'בית ספר מקיף ד'

סיכום מבדק שנתי-מבדקי בטיחות מנהל חינוך

תאריך המבדק-ש' 4/2/2023

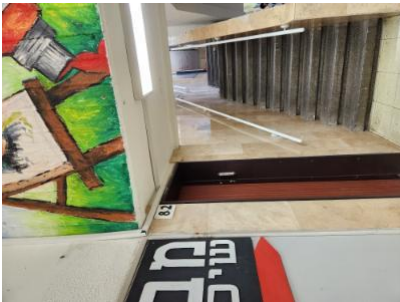
שער כניסה במבנה 600 / הדלתות בכיתות מוסד החינוך - אין תפס שתופס את הדלת בסוף תנועת פתיחתה בהתאם להנחיות לעיל- - -
הדלתות תצוידנה באבזר או באבזורים לצורך המטרות הבאות: א. מגן אצבעות בשני צידי הצירים באזורים שבהם יש אפשרות להילכדות אצבעות. ב. האטת אגף-1 ובחזרי הספח - מפגע גורף
אצבעות ואלמנט קיבוע שיותאם לדלת. ה. הדלת במהלך סגירתו. ג. מעצור דלת במצב פתוח. האבזר יותקן בקיר, בגובה אגף הדלת ולא ברצפה. ד. במקלט ובמרחב מוגן יש להתקין מגן
5.23-4/2/2023 19: 50-דלתות- בדלתות קלות של שירותים נדרשת הגנה מתאימה
